関西電力株式会社 美浜発電所

原子力規制検査報告書

件名	美浜発電所3号機 工事計画に従った評価・施工の不備による補助給水機能に対する不十分な火災防護対策 ¹
検査運用ガイド	BE0021 火災防護(3年)
検査種別	チーム検査
事象の概要	令和3年10月18日から実施した関西電力株式会社美浜発電所3号機に対する第3四半期火災防護(3年)チーム検査の際に、原子力検査官が、電動補助給水ポンプエリアにおいて、補助給水機能に係る一部の設備に対する火災防護が不十分であることを確認した。 タービン動補助給水ポンプの現地盤並びにA系及びB系の電動補助給水ポンプの起動盤(以下「制御盤」という。)は、これらの制御盤に火災が発生した場合には補助給水ポンプを運転制御できない場合があるにもかかわらず、そ

図3 火災の検知設備又は火災の影響軽減設備の劣化を発見した場合の評価フロー

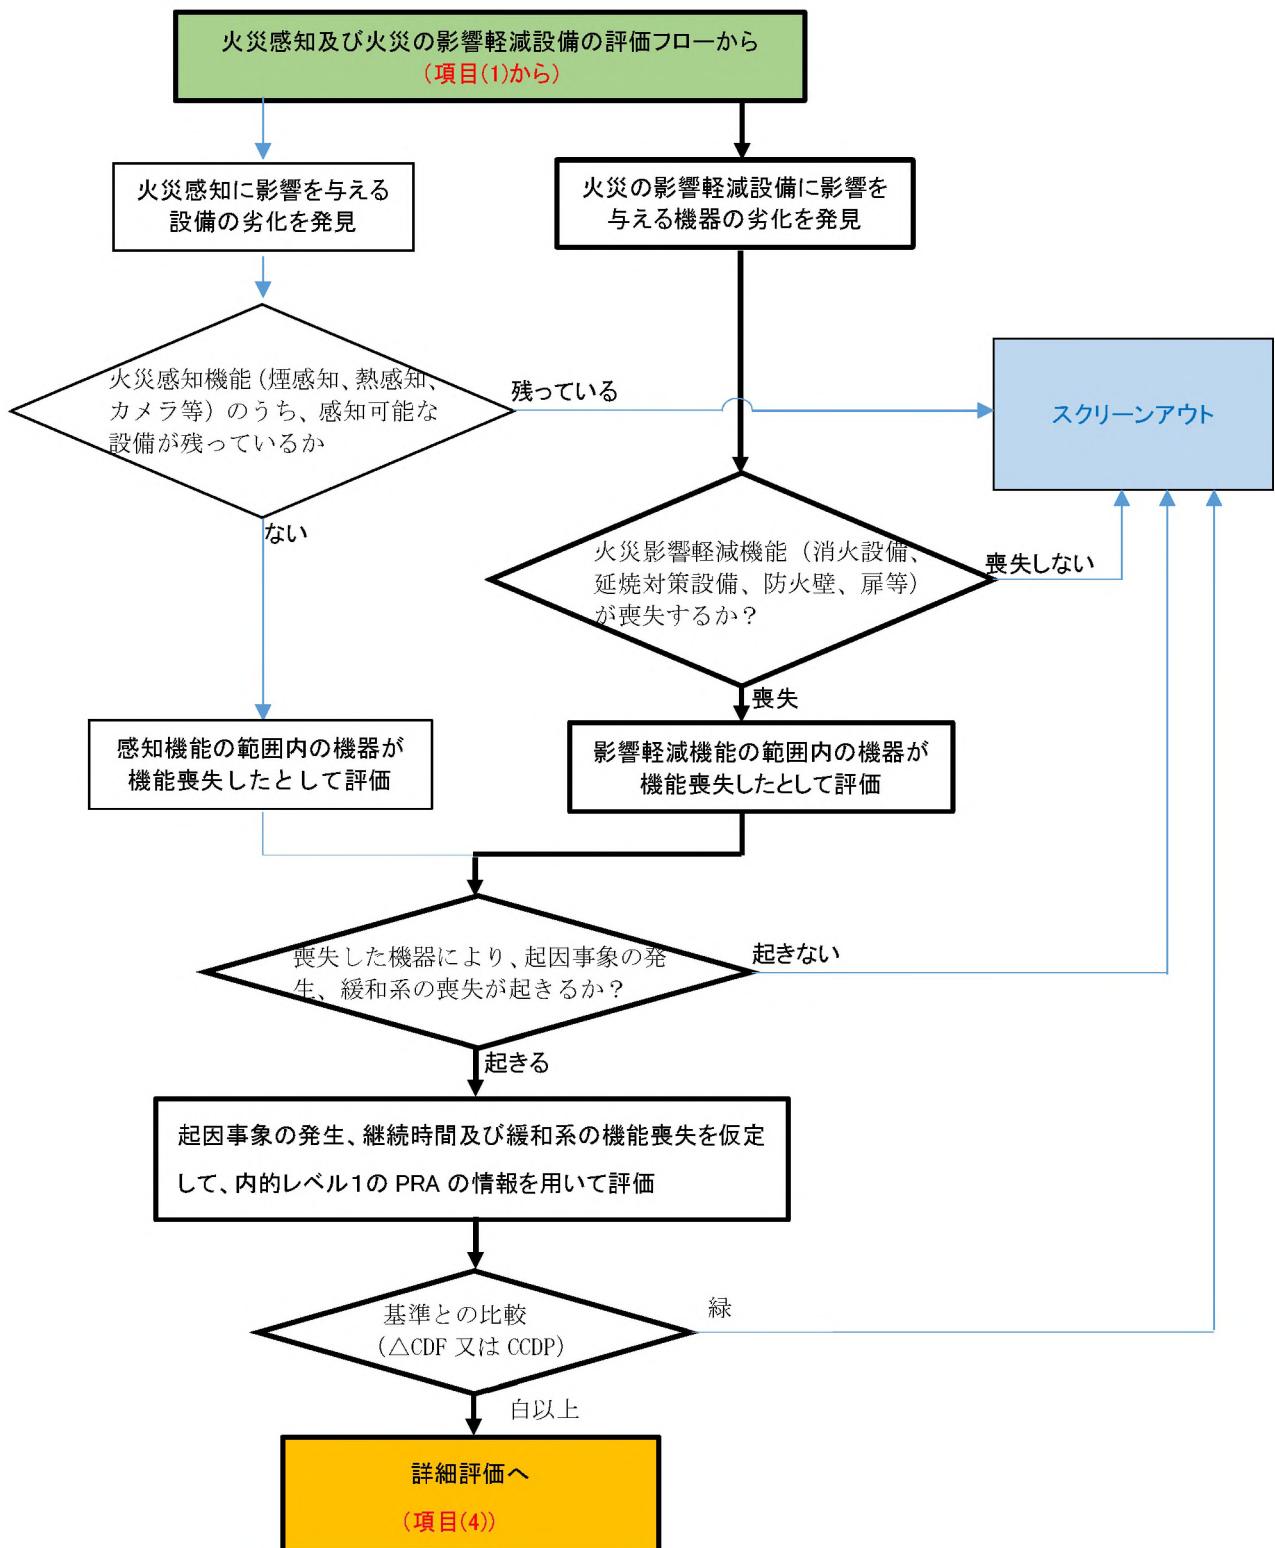
図3では、各制御盤内に火災影響軽減対策が無いことから、3台の制御盤が全て機能喪失すると想定する。さらに継続時間を考慮した上で起因事象の発生を仮定して、内的レベル1のPRAの情報を用いて評価する。

図5 詳細評価の評価フロー

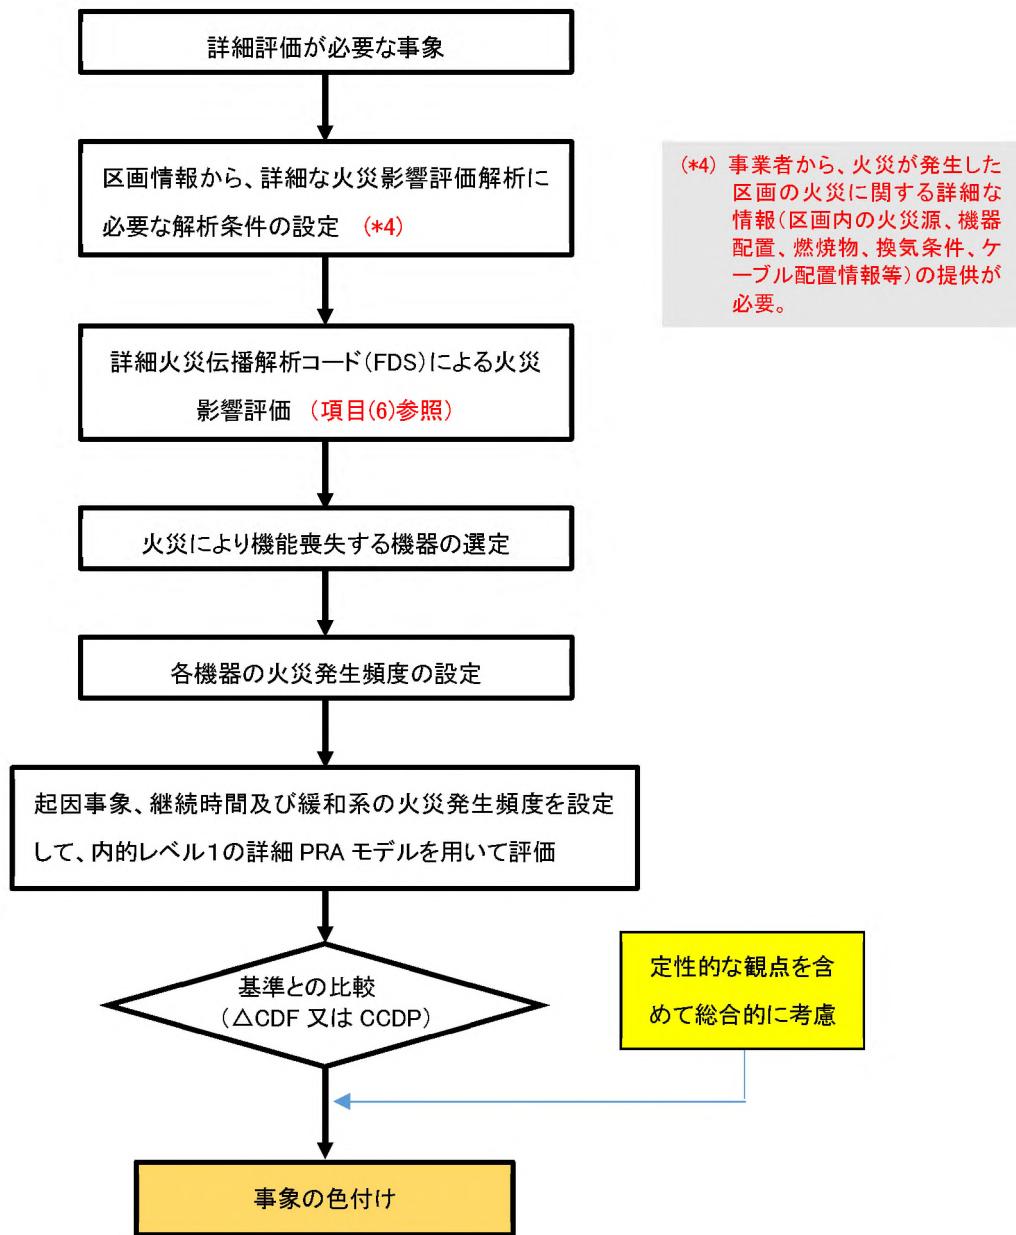
白以上の結果が得られたことから、図5のとおり FDS (Fire Dynamics Simulator)コードによる火災伝播解析(詳細評価)に進む。

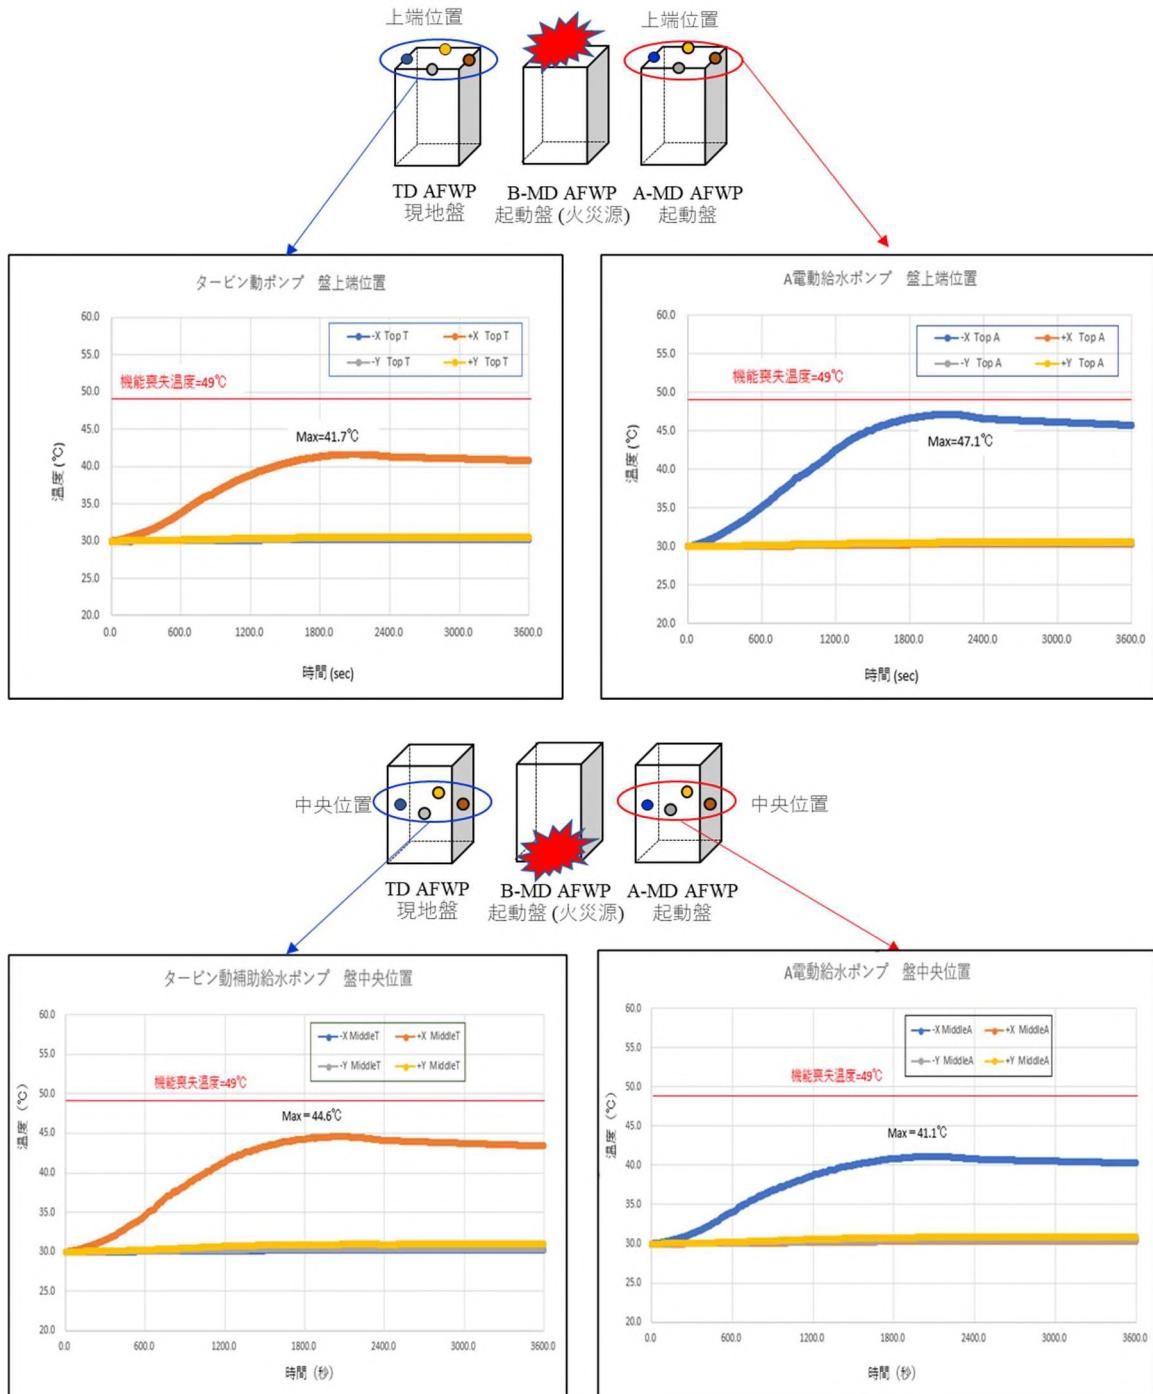
補助給水ポンプエリアでの火災を想定した場合、即座にはプラントの運転に影響を与えないが、火勢が強く運転継続が困難な場合、事業者の手順書では手動トリップを行う手順となっている。そこでリスク評価上は手動トリップを起因事象として、補助給水ポンプ 3 台が使えない場合の条件付き炉心損傷確率を計算した結果、 4.9×10^{-3} を得た。

継続時間は、当該プラントが 2021/6/23 に起動し 10/23 に定検を開始したため、約 4 ヶ月(0.33 年)となることから△CDF は

$$0.33 \times 4.9 \times 10^{-3} = 1.6 \times 10^{-3} > 1 \times 10^{-6} \text{ (白)}$$

NUREG-2178 における例示写真

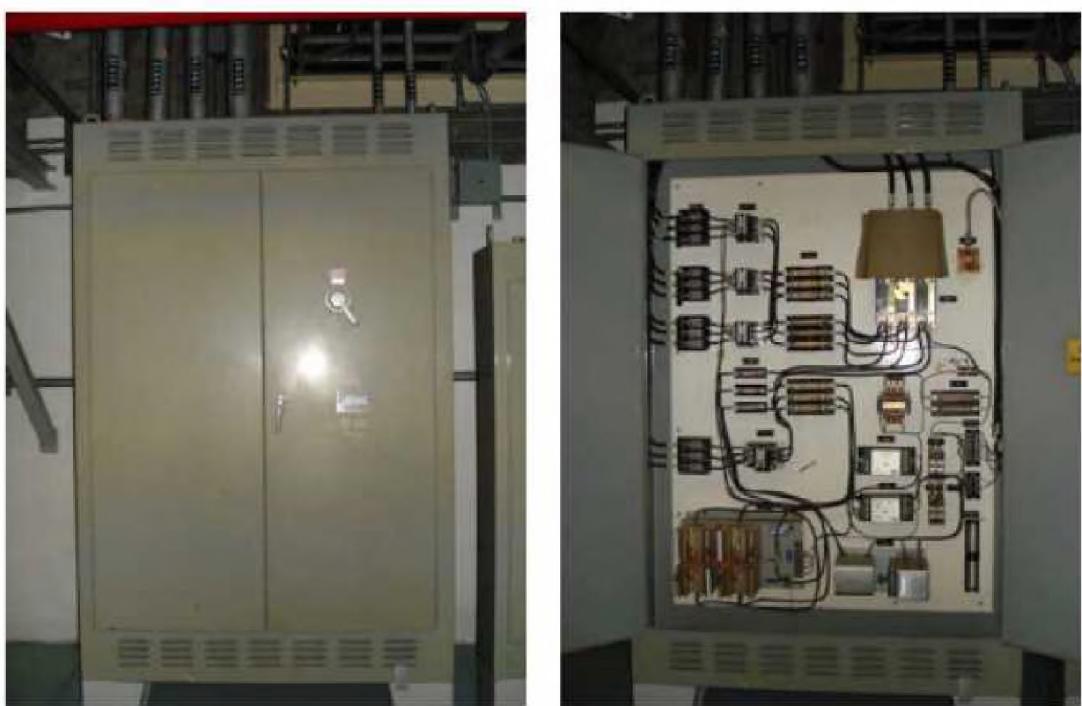
補助給水ポンプエリア内の制御盤の位置は別添 1、FDS 解析の条件は別添2のとおりである。このうち結果に影響を与える熱放出割合(Heat Release Rate: HRR)については、B 系電動補助給水ポンプ(以下「B-MD AFWP」という。)起動盤の体積(1.99m^3)と盤内の物量から、NUREG-2178 Vol.1³に基づき 400kW とした。NUREG-2178 では低電圧の電気盤の熱放出割合を盤内の構成部材の物量によって「very low」、「low」、「default」に 3 分類し、very low と low は写真で例示している。今回の B-MD AFWP 起動盤は現場確認の結果、low として例示されたものよりもやや多いと判断し、default の 400kW を採用した。(別添3)なお、当該制御盤の内部に格納されているものは低電圧の制御回路のみであり、制御盤内部で火災が発生

B系電動補助給水ポンプの動力ケーブル収納電線管がA系電動補助給水ポンプの電動機の約 1.4m 上部を通過している。火災感知器と自動消火装置は設置されている。

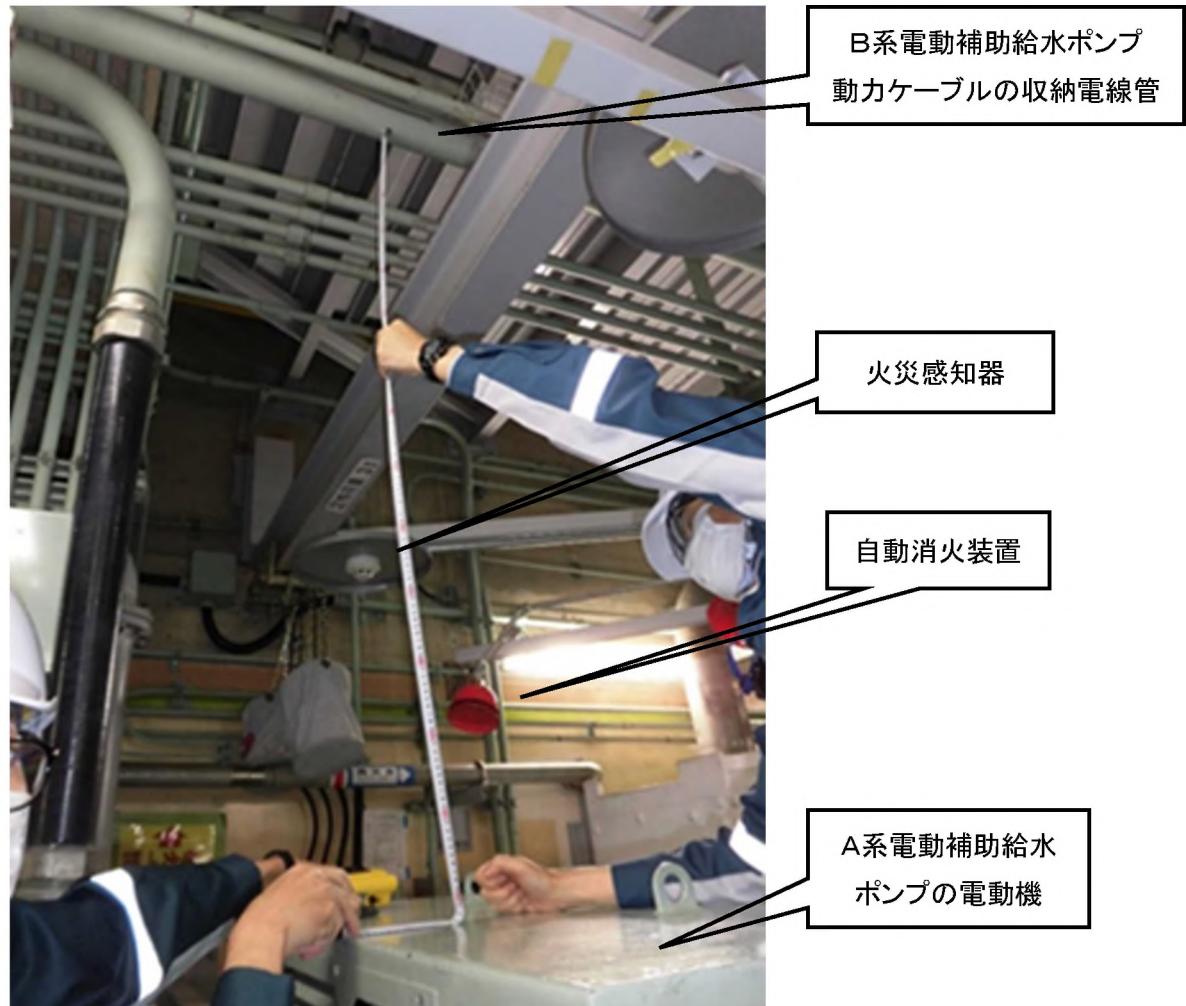
<p>②電線管</p> <p>検査官は、B系電動補助給水ポンプの動力ケーブルを収納している電線管がA系電動補助給水ポンプの電動機の約1.4m上部を通過していることを確認した。そのため、事業者に対して、A系電動機の火災発生時の影響評価の結果を尋ねたところ、当該電線管について審査基準の「火災防護対象ケーブル」として火炎による影響評価はなされておらず、改めて評価がなされた結果、その火炎高さが約2.1mと評価され、B系電動補助給水ポンプの動力ケーブルを収納している電線管が火炎に晒され、当該電線管内の動力ケーブルが焼損する可能性があることを確認した。当該電線管は、火災防護対象ケーブルである動力ケーブルを格納しているものの、1時間耐火シート等で被覆されておらずA系及びB系との系統分離は認められなかった。</p> <p>事業者は、検査官からの指摘を受け、当該電線管について1時間耐火機能を持っていないため審査基準に抵触していると判断し、是正処置として火災影響範囲(ZOI: Zone of Influence)部分に耐火シートを設置するとともに、この他にも同様な箇所がないか検討を行い、6火災区画14箇所についても同様な対策を行った。</p>
検査指摘事項の重要度評価等	<p>[パフォーマンス劣化]</p> <p>事業者は、認可された工事計画の火災防護設備の基本設計方針(3)火災の影響軽減(a)火災防護対象機器等の系統分離対策 口. 1時間耐火障壁、火災感知設備及び自動消火設備において、「火災防護対象機器等は、想定される火災に対して1時間の耐火能力を有する隔壁の設置によって、互いに相違する系列間の系統分離を行う設計とする。隔壁は、材料、寸法を設計するための火災耐久試験により1時間の耐火性能を有する設計とする。(中略)火災感知設備は、自動消火設備の誤動作防止を配慮した感知器の作動により自動消火設備を動作する設計とする。」と記載しており、これは、審査基準2.3.1(2)c.の「互いに相違する系列の火災防護対象機器及び火災防護対象ケーブルについて、互いの系列間が1時間の耐火能力を有する隔壁等で分離されており、かつ、火災感知設備及び自動消火設備が当該火災区画に設置されていること」を反映している。</p> <p>①制御盤</p> <p>制御盤については、認可された工事計画によれば、審査基準の「火災防護対象ケーブル」として評価した上で、適切な火災防護対策を講じる必要があるが「火災防護対象ケーブル」としての必要な評価がなされていない。</p> <p>②電線管</p> <p>電線管については、審査基準の「火災防護対象ケーブル」として火炎による影響評価がなされていなかったことから、認可された工事計画のとおり、1時</p>
